Zvýšení bezpečnosti dětí při cestě do ZŠ Studánka – SO 102-Pod Zahradami x Pod Lipami

TECHNICKÁ ZPRÁVA – ZMĚNA STAVBY PŘED DOKONČENÍM

Stavební povolení pod Č.j. MmP 80323/2017 ze dne 20.12.2017 nabyté právní moci ze dne 19.01.2018

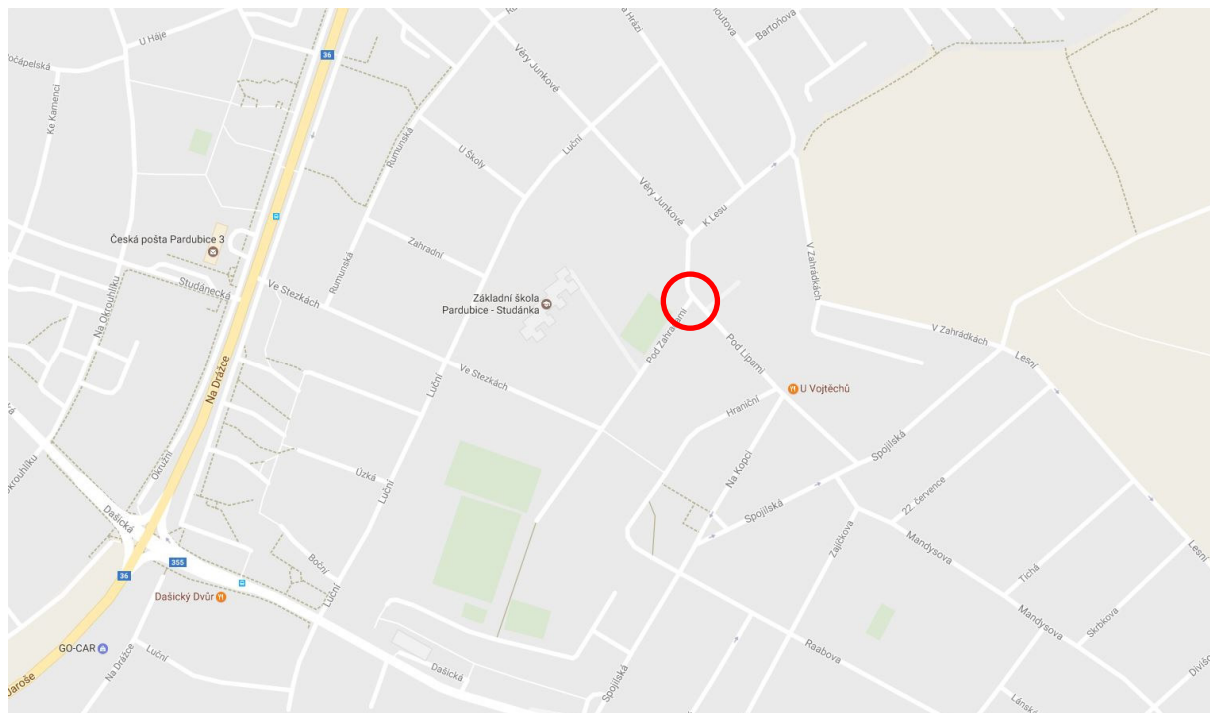
Změna stavby před dokončením spočívá: <u>ul. Pod Lipami</u> – prodloužení zvýš. křižovatky – místo pro přecházení je umístěno na horní ploše zvýšené křižovatky - navržené vpusti včetně přípojek při příjezdu od ul. Věry Junkové nebudou umístěny, budou pročištěny st. vpusti <u>ul. Pod Zahradami</u> – prodloužení zvýš. křižovatky v koordinaci s vedením st. sítí - navržené vpusti včetně přípojek nebudou umístěny -nově umístěno liniové odvodnění v podobě odvod. žlabu
STUPEŇ PD	Dokumentace -změna stavby před dokončením (ZSPD) + projektová dokumentace pro provedení stavby (PDPS)
POZEMKY DOTČENÉ STAVBOU	: Celá stavba se nachází v k.ú. Studánka [717843] 356/1- ostatní plocha 78/1 – ostatní plocha 351/24 – ostatní plocha 336 – ostatní plocha
